高浜発電所 4 号機
蒸気発生器伝熱管の損傷について
(実機によるスケール脆弱化効果の確認結果のご報告
および 2 月 5 日公開会合でのご質問回答)

2021 年 2 月 16 日

説明項目		ページ番号
1	実機によるスケール脆弱化効果の確認結果	3
2	スケールに対する保全指標について	7
3	他プラントへの水平展開について	8
4	薬品洗浄有効性検証 (100℃での腐食量) について	9
5	スケール A の接触状態における 減肉の進展性について	10

(1) 支持部で固定されているケース

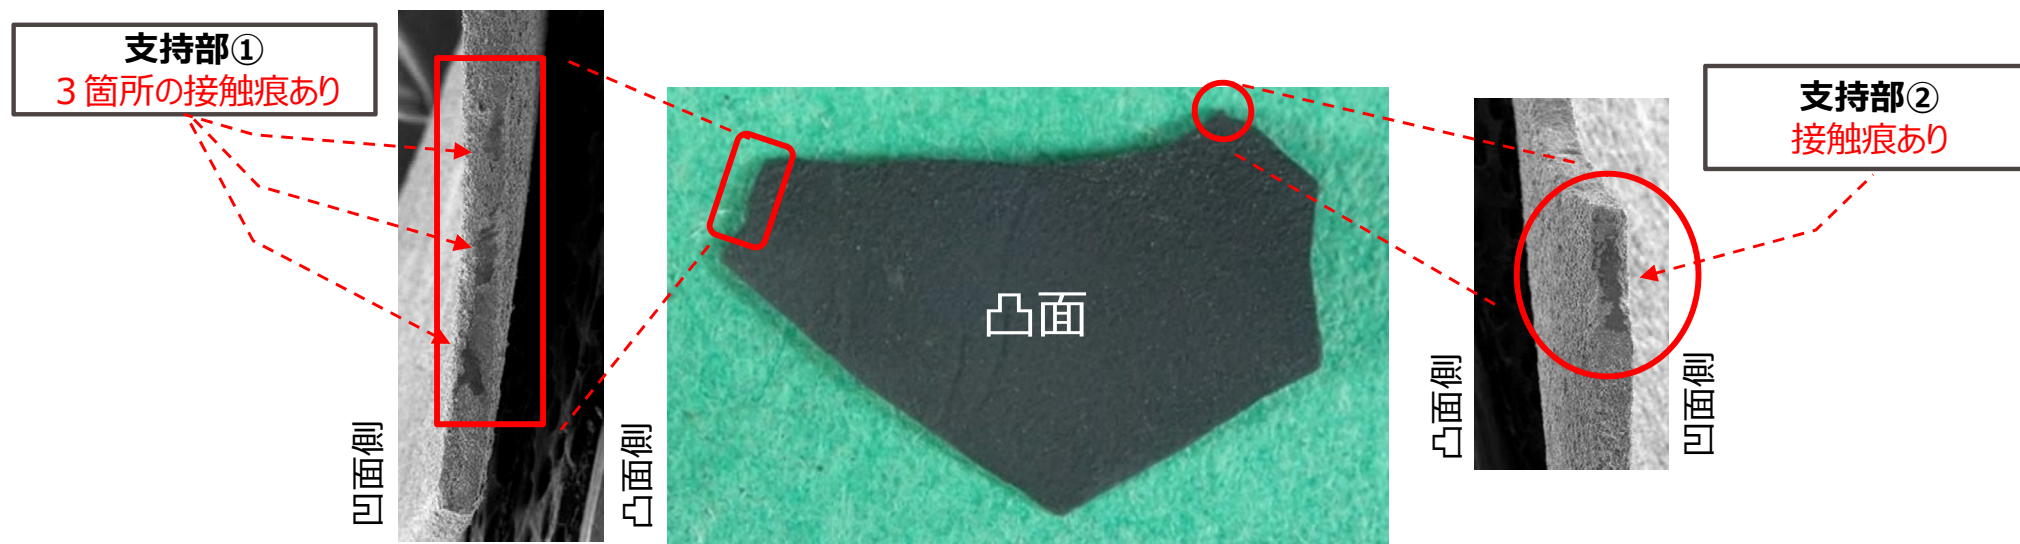
○スケールAの伝熱管との接触状態における減肉の進展性について

スケールAは伝熱管に対して斜めに接触しており、流体力により伝熱管に押し付けられる方向の外力も作用していると考えられることから、その状態での減肉の進展性について以下に見解をまとめた。

スケールAはB E C穴の2箇所支持されており、その支持状態は次の2ケースが考えられる。

スケールAのB E C穴での支持部については、2箇所とも接触痕が認められ、かつ支持部①においては、3箇所の接触痕が認められたことから、実際には計4箇所の支持点で固定されていたことが考えられる。

本ケースでは、スケールは動くことなく固定された状態を想定するため、減肉の進展は、他のスケールC 2～C 4と同様に、伝熱管の振動振幅範囲内に制限される。

(2) 支持部で固定されておらず、流体力で伝熱管へ押し付けられるが、伝熱管からの押し戻しもあるケース

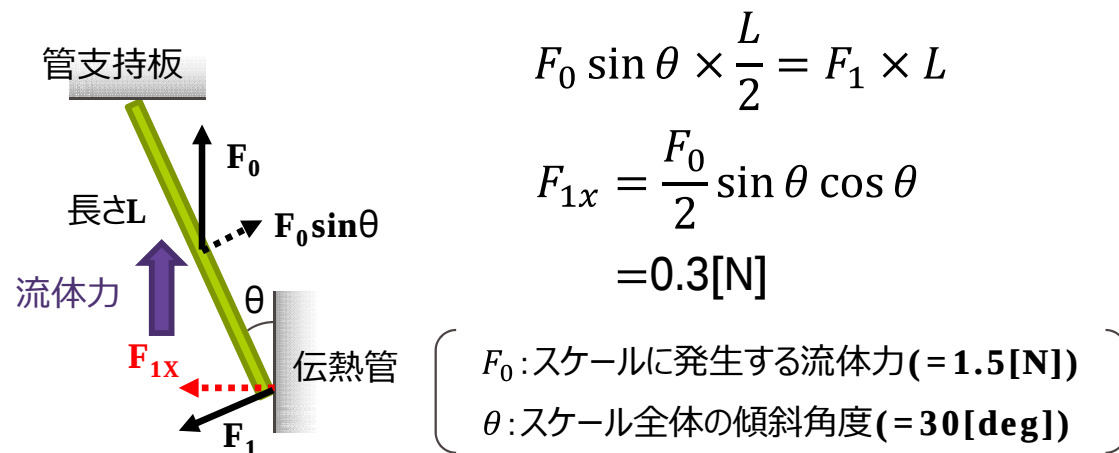
本ケースでは、スケールAはB E C穴縁部の2点で支持されるが、固定はされず、流体力に伴う外力または伝熱管からの押付力の作用により、支持部を支点に動く状態が想定される。

この状態ではスケールAは不安定なため、伝熱管からの押付力によりスケールAは押し戻されることとなり、伝熱管とスケールAの間に発生する押付力は、スケールが受ける流体力によるものとなる。

ここでは、流体力に伴う押付力、ワークレートおよび摩耗体積を算出し、ケース(1)との比較を行った。

スケールAに発生する流体力と、流体力により伝熱管との間に発生する押付力による回転モーメントが釣り合うとして評価

本ケースでは、ケース(1)に比べて押付力は1 / 3程度となり、ワークレートおよび摩耗体積も1 / 3程度となる。

したがって、実機において、いずれのケースであっても、貫通することはない。

(3) 伝熱管からの押し返しに耐えると仮定し、スケールAが伝熱管方向に倒れ続けるケース

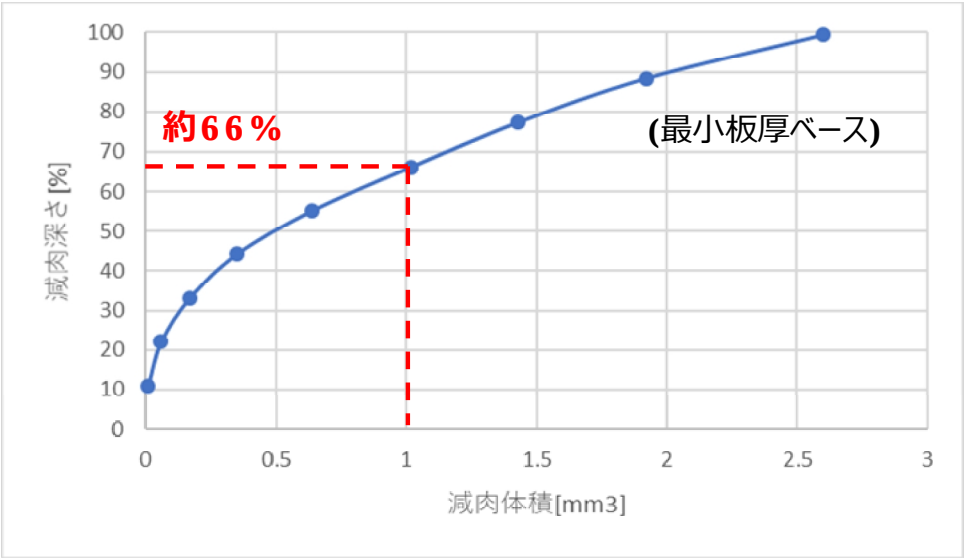
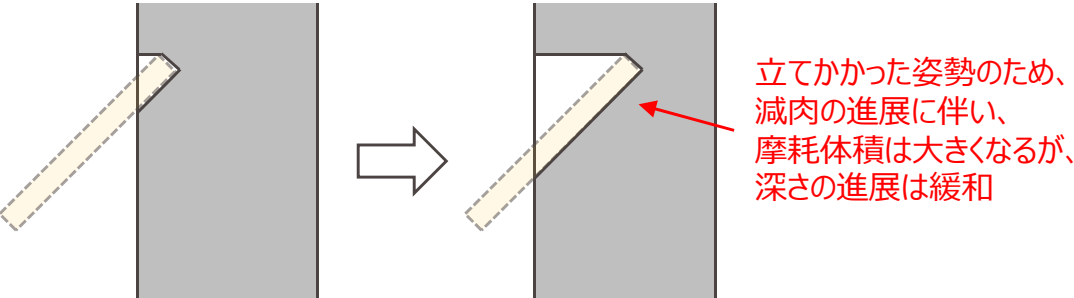
本ケースでは、スケールAの支持条件は無視し、スケールAが伝熱管に倒れ続け、伝熱管との摺動が振動振幅の制限によらず継続するものと仮定した。この仮定における1サイクルでの最大減肉深さを評価するとともに、最大減肉深さにおける強度・耐震評価を行った。

ケース	ワークレート[mW]	運転時間[hr]	摩耗体積[mm³]
ケース (3)	約3	10,248※1	1.0※2

減肉深さ [%]	破断圧力P _B [MPa]	許容値 [MPa]	裕度
66	27.14

応力分類	発生応力 および疲労累積係数	許容値	裕度
一次一般膜応力	292 MPa	334 MPa	1.1
膜応力 + 曲げ応力	296 MPa	430 MPa	1.4
一次 + 二次応力	221 MPa	492 MPa	2.2
疲労累積係数	0.05	1	—

評価の結果、最大減肉深さは約66%となり、1サイクルでは貫通せず、強度・耐震上も問題ないことを確認した。
